COMUNE DI ROMAGNANO SESIA
Variante strutturale al P.R.G. di adeguamento PAI
Integrazioni al progetto preliminare di variante di adeguamento al PAI

Nella presente relazione sono riportate le integrazioni di carattere geologico richieste nella 2^a Conferenza di copianificazione e valutazione – 1^a seduta del giorno 15.05.2025.

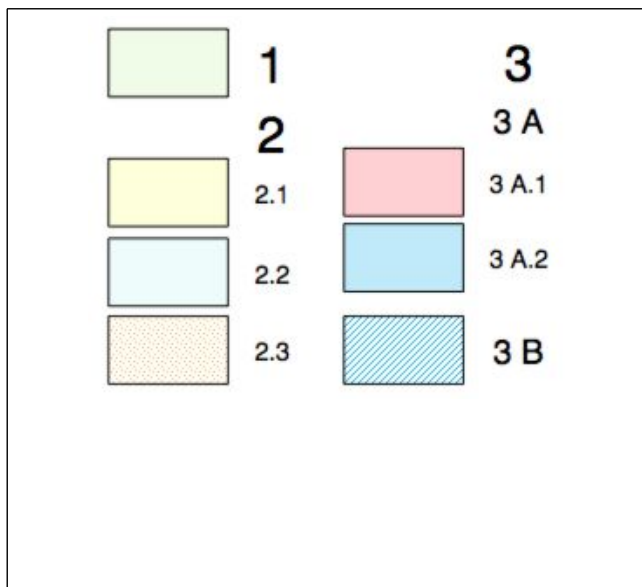
Dato che il dissesto idraulico nell'ambito fasciato del Sesia è stato correttamente rimosso, è necessario precisare se il dissesto del Rio Vallonetto prosegue all'interno delle fasce stesse: in tal caso va delimitato e rappresentato.

I dissesti del rio Vallonetto e anche del rio Cinguelli proseguono all'interno delle fasce e vengono rappresentati fino alla confluenza con la Roggia Mora,

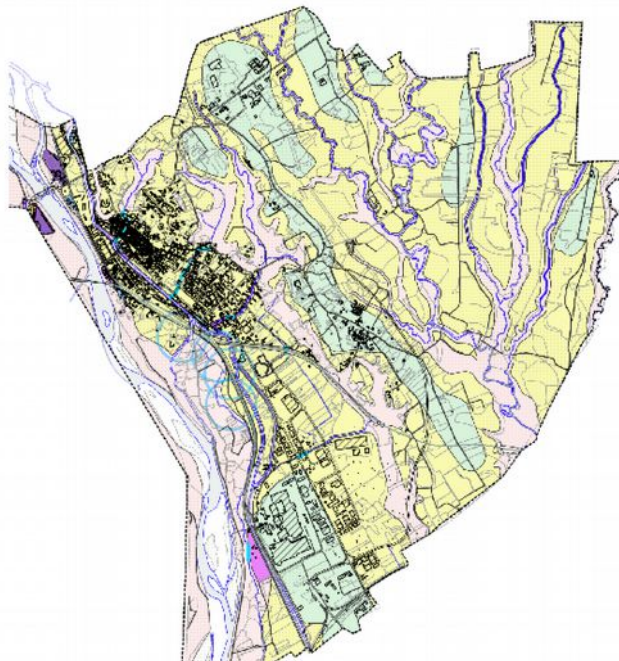
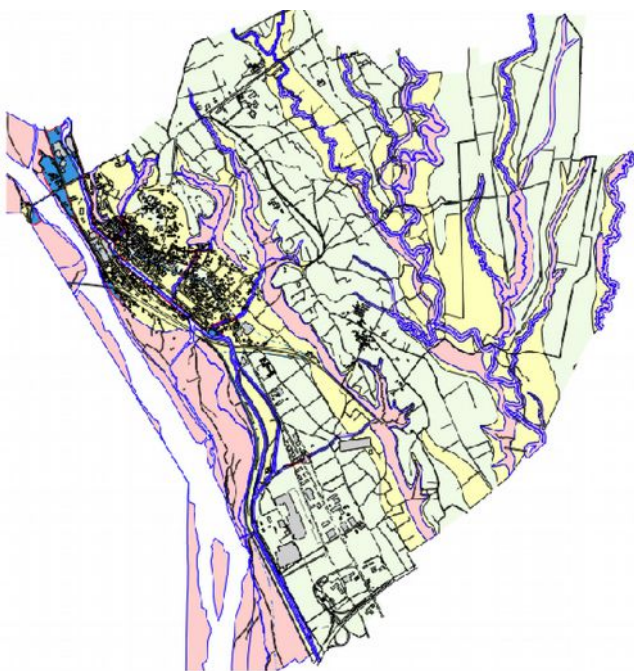
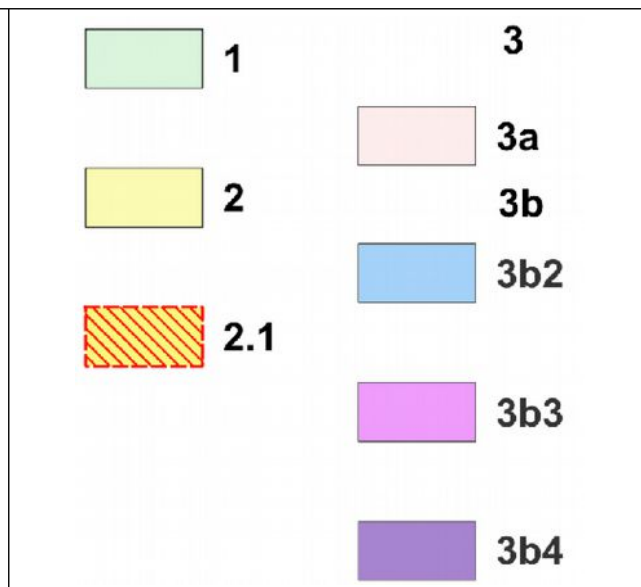
Si chiedono le specifiche motivazioni alle **modifiche della classificazione di sintesi**, dove necessario formulate come schede monografiche.

- ampia riduzione delle aree in classe 1, ricondotte alla classe 2, e estensione delle aree in classe 3, in particolare lungo la scarpata che delimita l'altopiano della Baraggia dalla piana alluvionale del Sesia;

Le modifiche della nuova classificazione di sintesi riguardano:

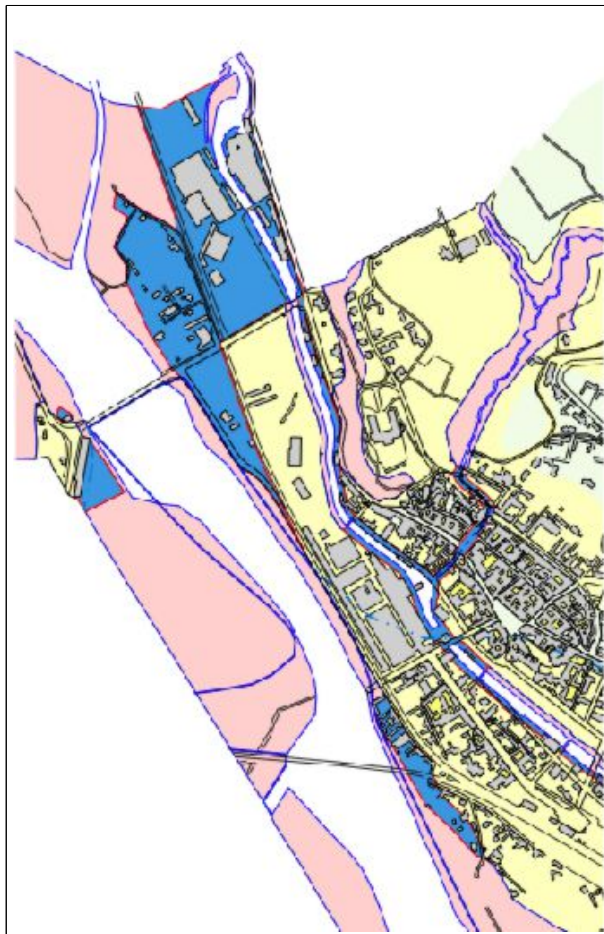
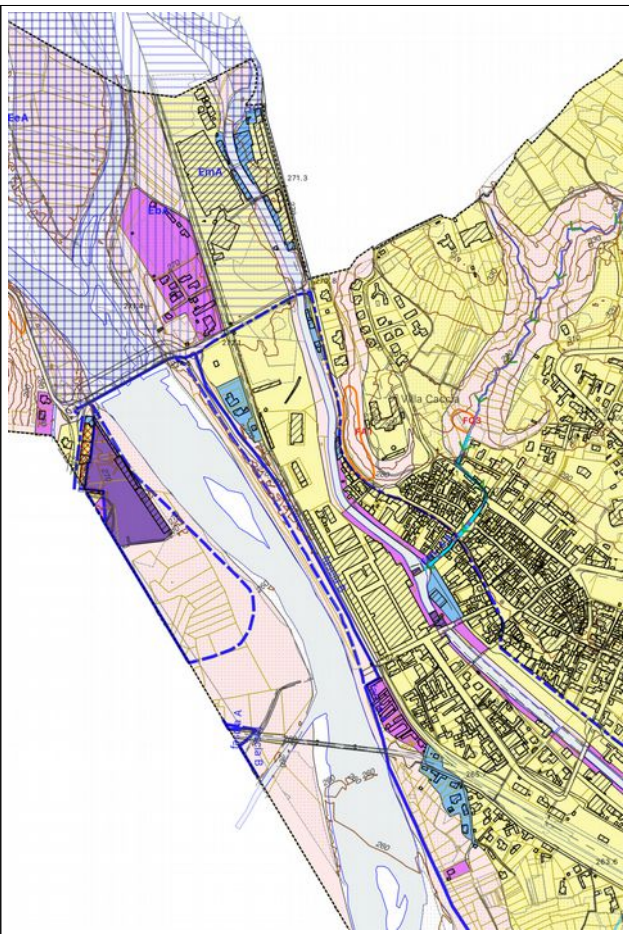
- riclassificazione di alcuni settori della piana alluvionale del Sesia in coerenza con PAI e PGRA

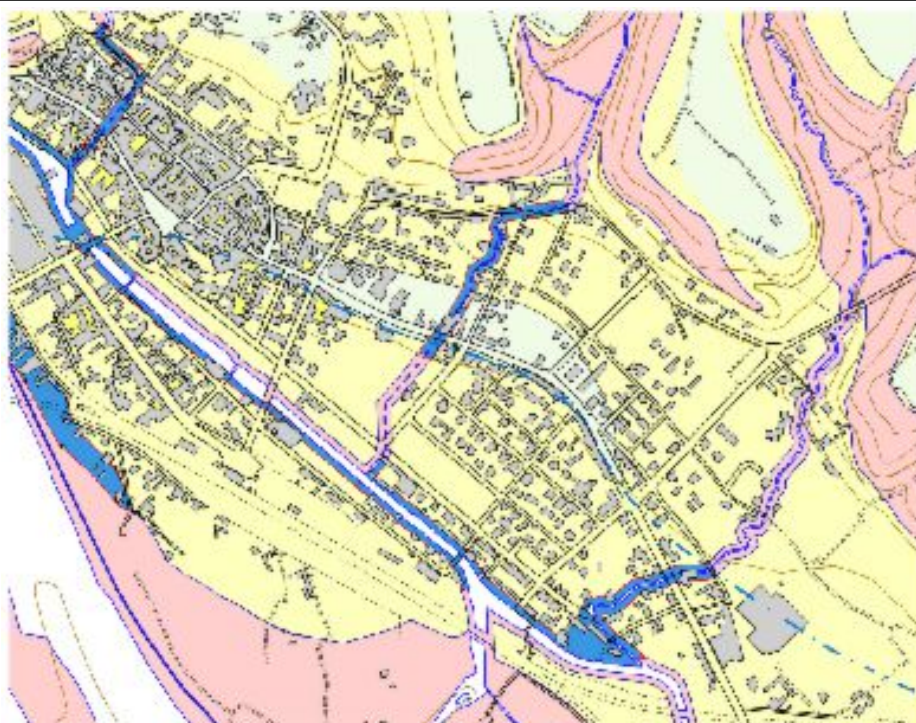
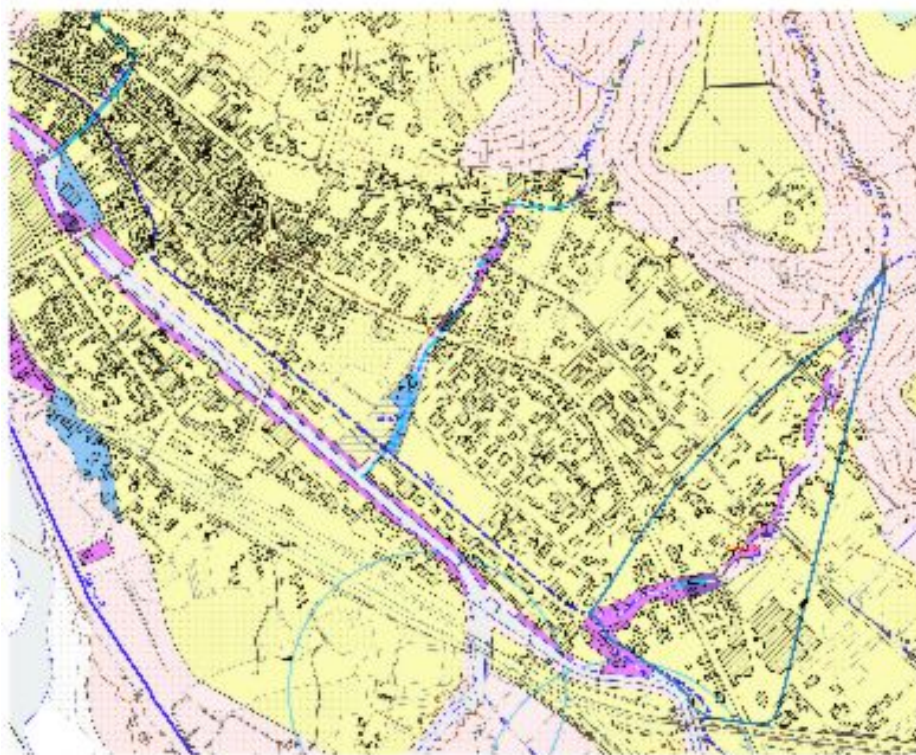
- riclassificazione dei settori prossimi ai rii Cinguelli, Vallone, Vallonetto e Roggia Mora

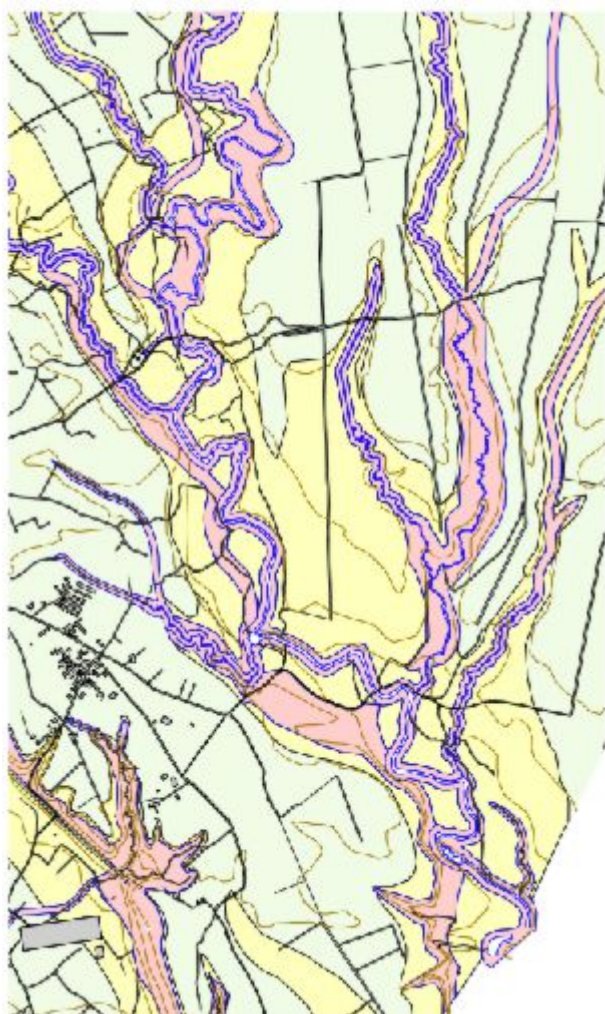
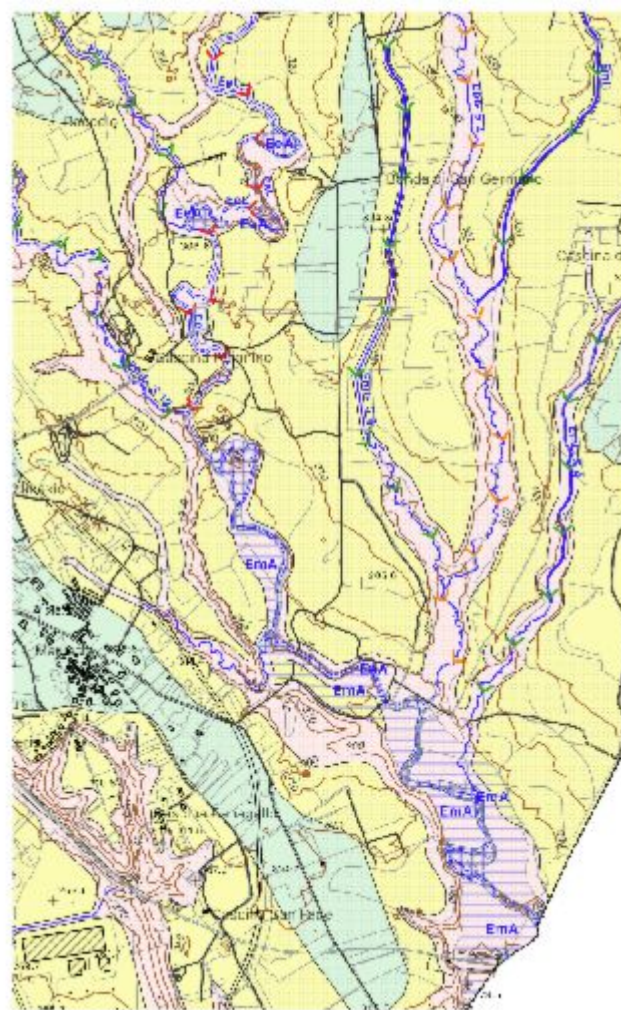
- ridefinizione delle classi di pericolosità lungo il torrente Strona ed affluenti a seguito di una più approfondita analisi geomorfologica.
- Cartografia PRGC vigente
